柏崎刈羽原子力発電所 6号及び7号炉

確率論的リスク評価について
(補足説明資料)
(指摘事項に対する回答)

平成27年6月

東京電力株式会社

図1 室温評価における温度分布と熱の移動の概要図

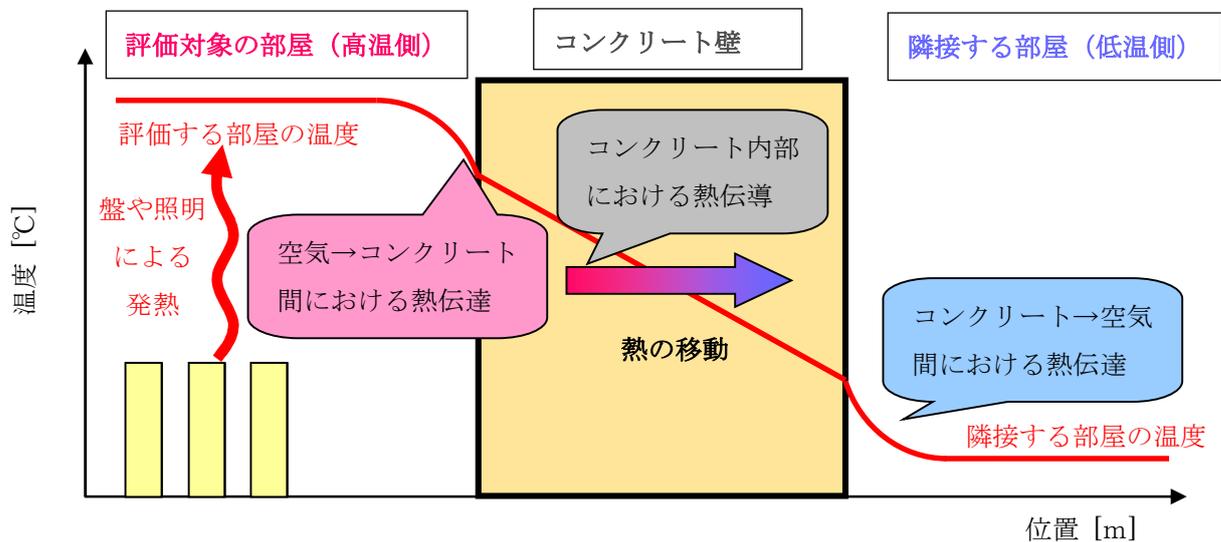
No.	日付	評価種別	対象分類	指摘事項	対応する補足説明資料の番号、備考等	資料該当頁
139-9	2014/9/18	内部事象 運転時 L1	共通	RCIC の 8 時間継続運転に関して、サプレッションプールから飽和状態の水をポンプにて引き込む場合、キャビテーションが発生しないと考える考え方について、設備状況等を考慮し定量的に説明すること。	<u>他コメントと合わせて回答</u> 本リスト No.125-4(補足説明資料【125-4】)と同じコメントと認識しておりますので、No. 125-4 にてご説明します。	本資料 44 頁
139-10	2014/9/18	内部事象 運転時 L1.5	共通	格納容器破損モードの分岐確率の算出の考え方について説明すること。	<u>他コメントと合わせて回答</u> 本リスト No. 125-6(補足説明資料【125-6】)と同じコメントと認識しておりますので、No. 125-6 にてご説明します。	内部事象運 転時レベル 1.5 報告書 109 頁
139-11	2014/9/18	内部事象 運転時 L1.5	共通	非開示部分について、精査すること。	<u>他コメントと合わせて回答</u> 本リスト No. 125-1(補足説明資料【125-1】)と同じコメントと認識しておりますので、No. 125-1 にてご説明します。	本資料 40 頁
139-12	2014/9/18	内部事象 運転時 L1.5	個社	ベースケース(1 ノード)と感度解析ケース(3 ノード)にて比較している格納容器温度の考え方を整理し説明すること。	<u>対象外(他事業者への指摘事項)</u>	—
142-17	2014/9/30	内部事象 運転時 L1.5	共通	MAAP による事象進展解析について、少なくとも定性的な議論ができるよう、非開示部分を再検討すること。	<u>他コメントと合わせて回答</u> 本リスト No. 125-1(補足説明資料【125-1】)と同じコメントと認識しておりますので、No. 125-1 にてご説明します。	本資料 40 頁
142-18	2014/9/30	内部事象 運転時 L1.5	対象外	MAAP 解析におけるドライウェルのノード分割について、ノード間の熱輸送をどのように考慮しているか説明すること。	<u>他の審査項目に関する指摘事項</u> 解析コードのご説明における、MAAP コードのご説明(※)の際にドライウェルのノード分割及びノード間の熱輸送についてご説明しております。 ※平成 27 年 6 月 9 日第 236 回審査会合 資料 1-2	—

SBO時には換気空調系による除熱が行われなため、評価対象の部屋の温度変化は、タービンや配管などの室内の熱源から受ける熱量（室内熱負荷）と隣の部屋への放熱（躯体放熱）のバランスによって決定される（図1参照）。壁面の伝熱モデルは図2に示すものを用いている。

全交流電源喪失(SBO)時において、事故後8時間のRCIC室最高温度は約50℃、中央制御室の最大温度は約38℃となり、設計で考慮している温度※を超過しないため、RCIC運転継続に与える影響はない。
